Atento a observaciones realizadas en la visita a Obra, solicito se realice una Circular Aclaratoria, a EXPD UNA N° 17/2023-1 Licitación Privada N° 03/23 – Segundo Llamado, “ADECUACIONES VARIAS, INSTALACION SANITARIA Y BAÑOS, de Sede Av. Huergo 1433 – CABA.” Cuyo contenido sea el siguiente:

A los efectos de la cotización, los Oferentes deberán considerar la siguiente Aclaración:

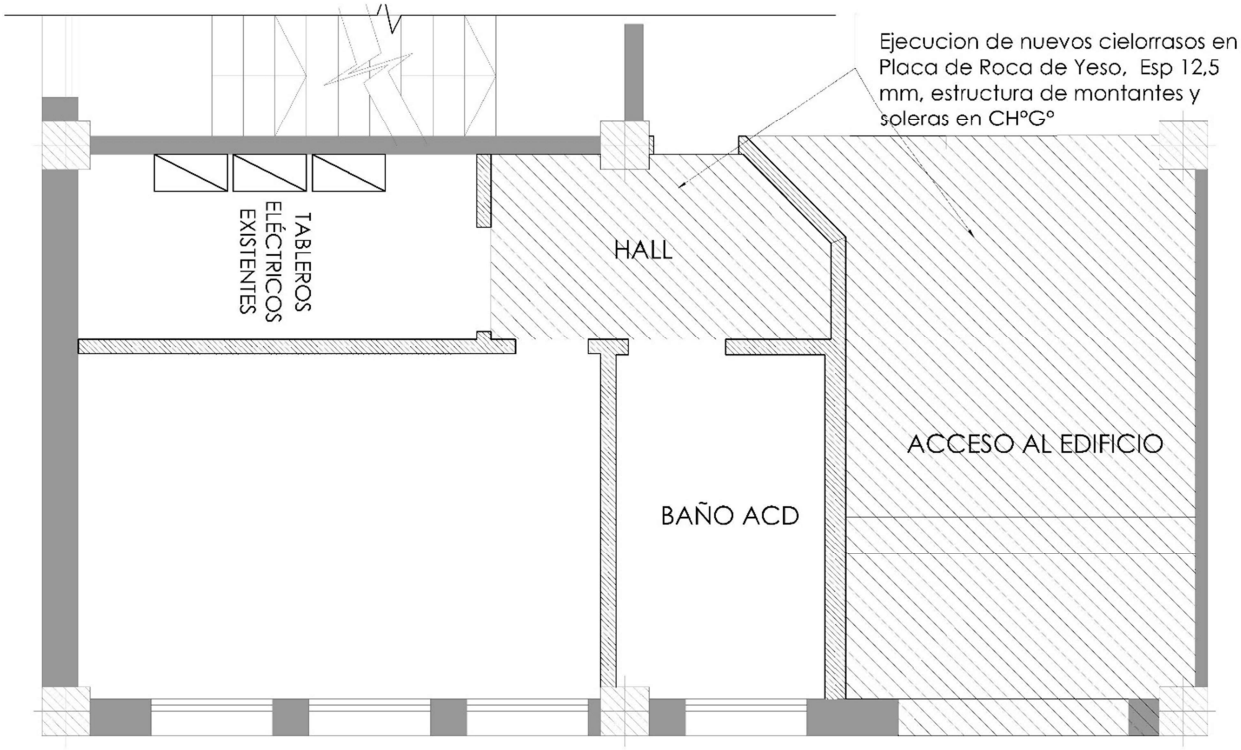
No solo se ejecutará nuevo cielorraso de placa de roca de yeso en el local Baño ACD, tal cual se describe en planos y Pliego de Especificaciones Técnicas Particulares, sino también en los locales linderos (Acceso al Edificio y Hall de distribución), tal cual se indica con trama rallada en el croquis que se adjunta a continuación. Ejecutados a misma altura que los existentes demolidos, y considerando la recolocación de toda la luminaria existente en misma posición.
